TRABAJO PRÁCTICO OBLIGATORIO: Medidor de Potencia Wi-Fi (CORRECCIONES)

INGENIERÍA EN ELECTRÓNICA Introducción al Diseño de Circuitos Impresos (R6575)

Se solicitaron correcciones en el proyecto entregado el 10/02/2022. Se procede a realizarlas y detallarlas en este documento.

FOOTPRINT DEL DISPLAY

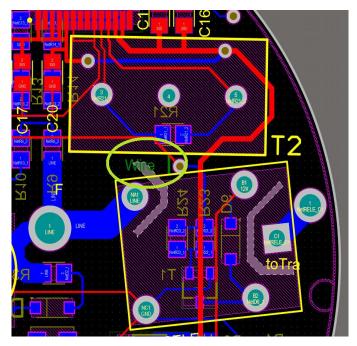
En la devolución del TP se plantean varios conflictos respecto al footprint del display:

- El display se encastra en una tira de pines hembra
- Serigrafía: La tinta del layer "Top Overlay" que provoca ruido. (sugerencia del docente: "cambiar a layer mechanical")

Se observa cómo se modificó el footprint del display. Se cambió el modelo 3D a una tira de pines hembra para "encastrar" el display, en la misma. Se dejaron los límites del display en la capa "Mechanical 15" para no interferir con el circuito de manera innecesaria.

Disipación ESP-WROOM-02

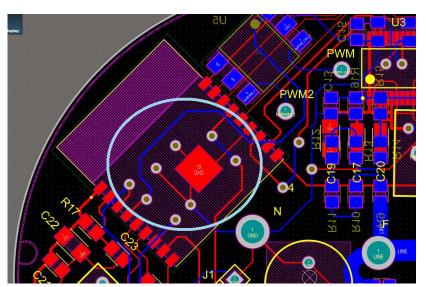
En la devolución del proyecto se indica que el "ground pad" debe tener contacto con el polígono de masa del "bottom layer". Se extrae cita de la hoja de datos:

"The pad on the bottom of ESP-WROOM-02 must be provided sufficient plane contact for proper dissipation"

Se observa cómo se agregaron vías para una mejor disipación. También más adelante se enseñará como queda el polígono de masa.

Pour over all same net objects

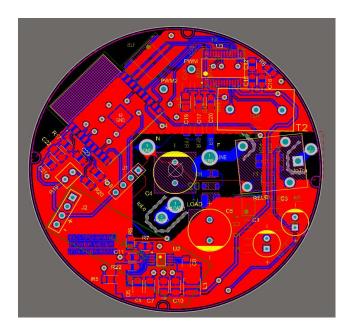
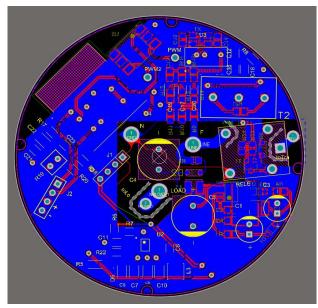
En la devolución del proyecto se indica que se utilice el polígono de masa con la característica de "Pour over all same net objects", así cubrir todas las pistas de GND.o

Signo menos capacitor

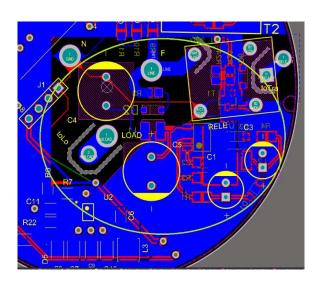
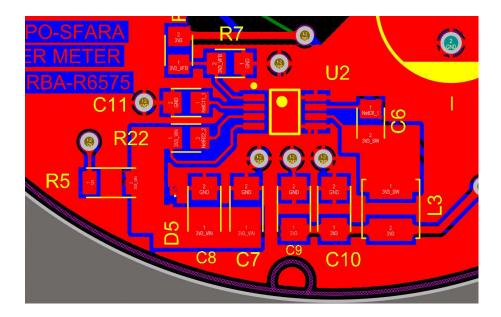
En la devolución del proyecto se solicita indicar de manera correcta la polaridad del capacitor electrolítico, marcando su signo menos dentro y fuera del mismo.

Se observa cómo se cumplió con lo solicitado cambiando el footprint del componente.

Fuente 3V3 (Layout)

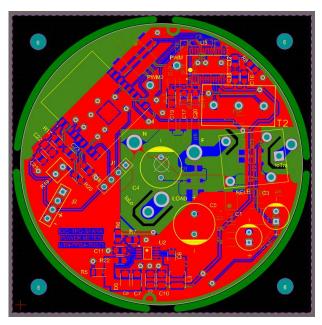
Se solicitó hacer un diseño de la fuente switching de 3.3V lo mas semejante al "datasheet", priorizando:

- Polígono de capacitor de entrada corto
- Polígono de masa corto
- Polígono de salida corto
- Zona de nodo de conmutación corta
